ANNEXE 2 au rapport – Observations du public par commune

Enquête unique relative à l'élaboration du PLUi Bresse et Saône et à l'abrogation des cartes communales de Boisse, Chavannes-sur-Reyssouze, Chevroux, Gorrevod et Saint-Etienne-sur-Reyssouze

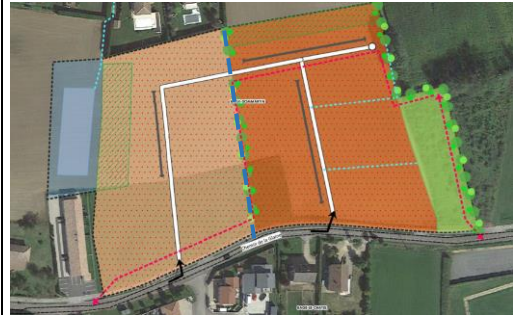
Arbigny	RP83	Blard	Christian	Demande que les parcelles AB210 et AB261 pour lesquelles un certificat d'urbanisme a été délivré le 8/03/22 demeurent constructibles. A noter que la parcelle AB239 reste constructible.	Les parcelles AB210 et AB261 ayant fait l'objet d'un certificat d'urbanisme délivré, la présente demande sera prise en compte à la condition que la limite de la zone constructible soit définie de façon cohérente avec le parcellaire au voisinage immédiat.	La commission s'étonne qu'un certificat d'urbanisme valide (moins de 18 mois) puisse être délivré alors que le projet de PLUi prévoit de classer les parcelles en zone A. La commission est favorable au classement de ces parcelles en zone constructible à condition de compenser la surface en réduisant d'autant la surface constructible globale.
Arbigny	RP84	Berrot	Anne-Marie	Demande pourquoi un certificat d'urbanisme a été refusé sur la parcelle ZH226 alors que des constructions sont accordées de l'autre côté du chemin et que les réseaux et la fibre optique sont présents.	Non classé en zone constructible actuellement (commune soumise au RNU). Cette demande ne sera pas accordée.	La parcelle est située au milieu d'une zone A, la commission partage l'avis de la CCBS de ne pas classer la parcelle constructible.
